DEMANDE DE RENSEIGNEMENTS N° 2 DE LA RÉGIE DE L'ÉNERGIE (LA RÉGIE) RELATIVE À LA
DEMANDE D'AUTORISATION RELATIVE AU POSTE PIERRE-LAPORTE ET À SA LIGNE D'ALIMENTATION

COÛTS DU PROJET – COÛT DES LIGNES SELON LE TYPE DE PYLÔNE

Figure 3
Illustration de la hauteur moyenne des supports et de l'élargissement de l'emprise existante

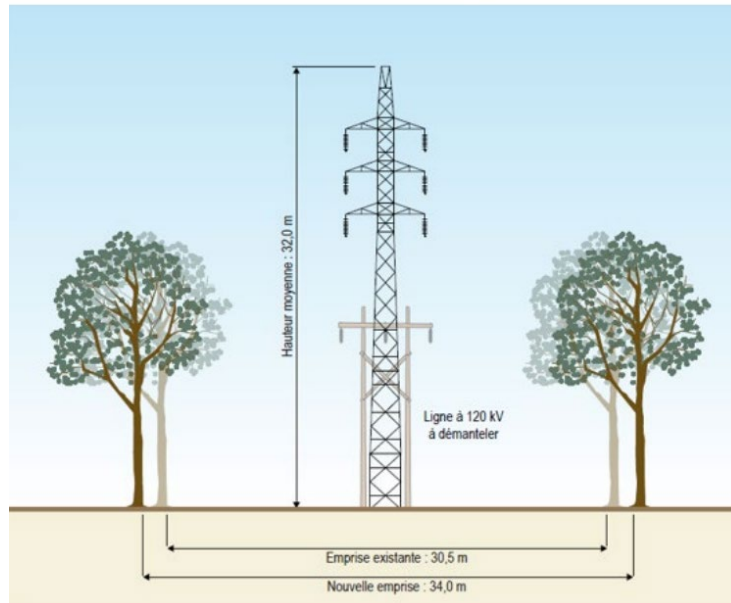
- (i) La Figure 3 illustre le type de pylône retenu pour la ligne Cleveland-Waterloo.

- 1.3. Veuillez expliquer pourquoi les pylônes pour la ligne biterne à 230 kV, le long de la route 139, doivent être tubulaires plutôt qu'en acier à treillis pour une meilleure intégration visuelle dans le paysage entre les postes Montérégie et Pierre-Laporte (référence (ii)), alors qu'en référence (iv), pour la ligne biterne à 120 kV entre le même poste Montérégie et Ste-Rosalie, ce sont des pylônes d'acier à treillis qui avaient été proposés pour « *favoriser une meilleure intégration visuelle dans le paysage.* »

- 1.6. Veuillez présenter, comme en référence (i), les deux types de pylônes (tubulaires et en acier à treillis) retenus pour le Projet et préciser si ces deux types de pylônes sont conçus et fabriqués sur mesure, selon des spécifications précises du Transporteur. Veuillez élaborer.

- L'information de la Figure 3 en référence (ii) sur les pylônes utilisés;
- La capacité de transit de la ligne proposée, telle que conçue, indépendamment des contraintes du réseau, en amont et en aval des points de raccordement de la nouvelle ligne; et
- Toute autre information utile sur d'autres éléments de lignes visant à en justifier les coûts : type et configuration des conducteurs, fondations, etc. tel que l'illustre la citation de la référence (iii) si elle était accompagnée d'explications sur les raisons et les coûts de ces choix.
